Technical *Info*

Trocando o Kit de correia dentada CT 909 K5 para VW/Audi/Skoda/Seat 1.8 T/2.0 para o CT909 K10.

(Troca do amortecedor de tensão hidráulico para a polia de tensão mecânica)

Fig. 1
Versão para ser substituída

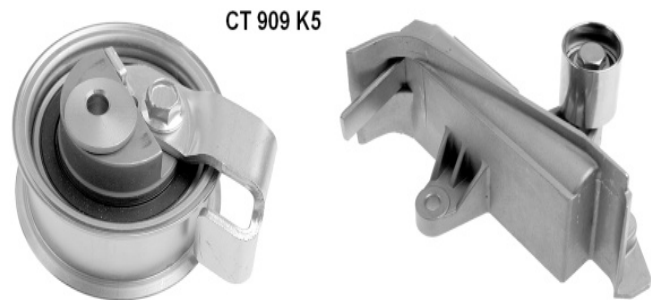
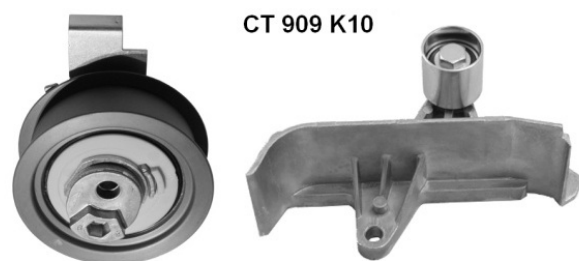
Os componentes fornecidos com o Kit de correia dentada não coincidem com a versão instalada (Fig. 1).

De acordo com o fabricante OE há um novo sistema de tensão com uma polia de tensão mecânica para os veículos relevantes especificados no catálogo. Neste, o amortecedor de tensão hidráulico com o reboque pequeno é substituído por uma nova versão com apenas um suporte para o ocioso (Fig. 2).

Após a montagem da correia dentada e do suporte com o reboque pequeno, posicione a polia tensora na marca para girar no horário excêntrico (Fig. 3). Verifique a posição depois de dar a partida no motor duas vezes. Aperte a porca da polia tensora com um torque de 23 +/- 3 Nm.
